Ministero dell' Ambiente e della Tutela del Territorio e del Mare

Parere n.3407 del 8 Maggio 2020

Progetto:	<p><i>Variante ex Art. 169 Dlgs n. 163/2006</i></p> <p><i>Tratta AV/AC Terzo Valico di Giovi. Modifica del progetto realizzazione del nuovo cavalcaferrovia strada Savonese</i></p> <p><i>IDVIP 5122</i></p>
Proponente:	<p><i>RFI Rete Ferroviaria Italiana</i></p>

Figura 12 – Localizzazione della rampa di approccio IR1L nel progetto approvato (in colore verde) ed in variante (colore rosso)

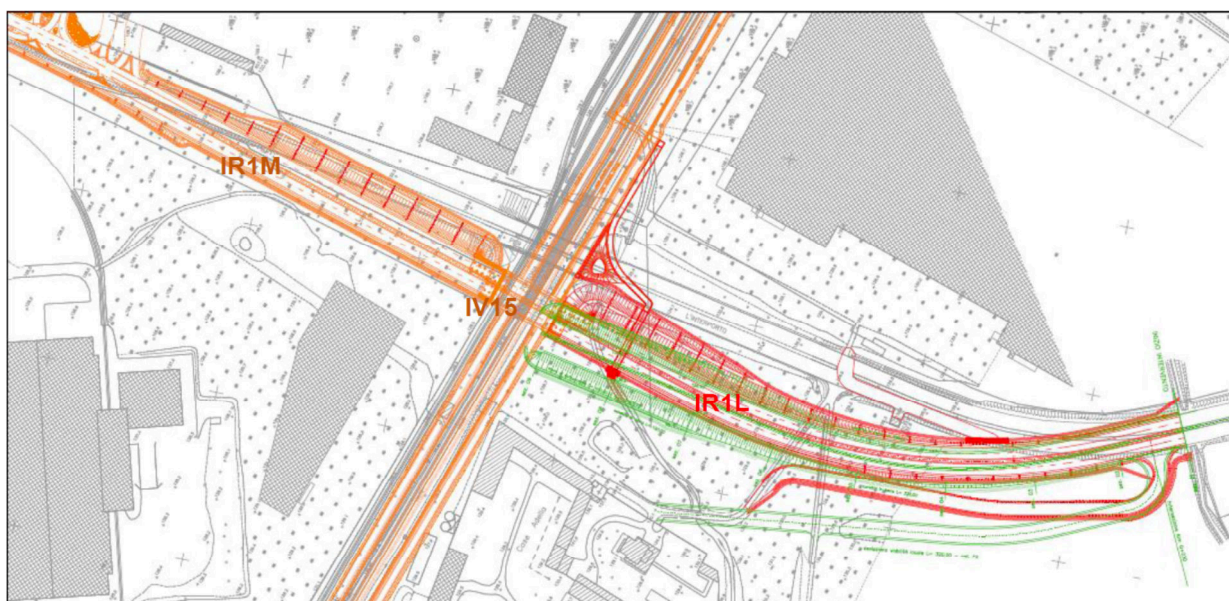
La rampa di approccio al cavalcaferrovia rimane traslata di circa 15 m verso nord rispetto al progetto approvato. Per contenere il rilevato in approccio alle spalle del cavalcaferrovia è stato previsto dal Proponente un muro di contenimento in terra armata sul lato sud.

Figura 17 – Localizzazione del cavalcaferrovia IV15 nel progetto approvato (in colore verde) ed in variante (colore rosso)

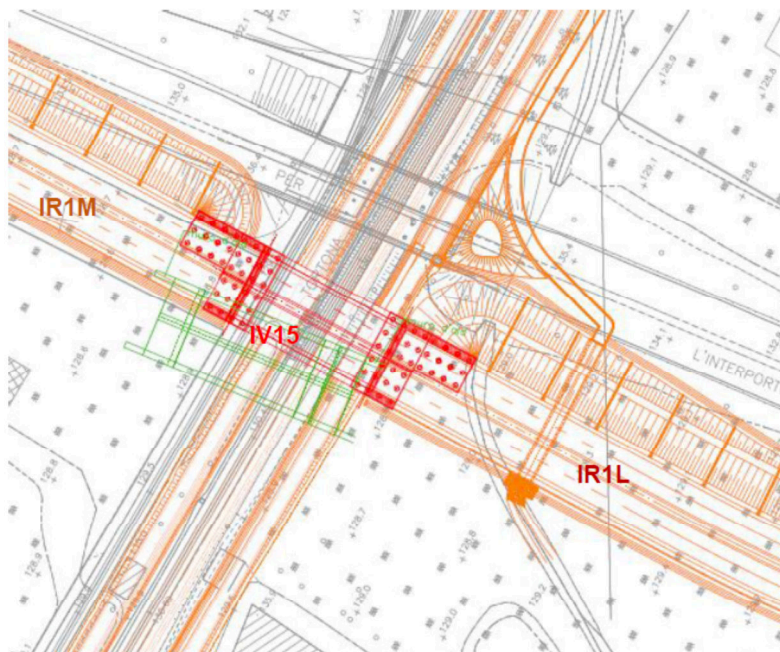
Il cavalcaferrovia presenta una luce di 36.81 m ed è posizionato a sud rispetto all'attuale opera macirca 15 m più a nord rispetto al progetto approvato. La sezione trasversale presenta una larghezza di 20,80 m.
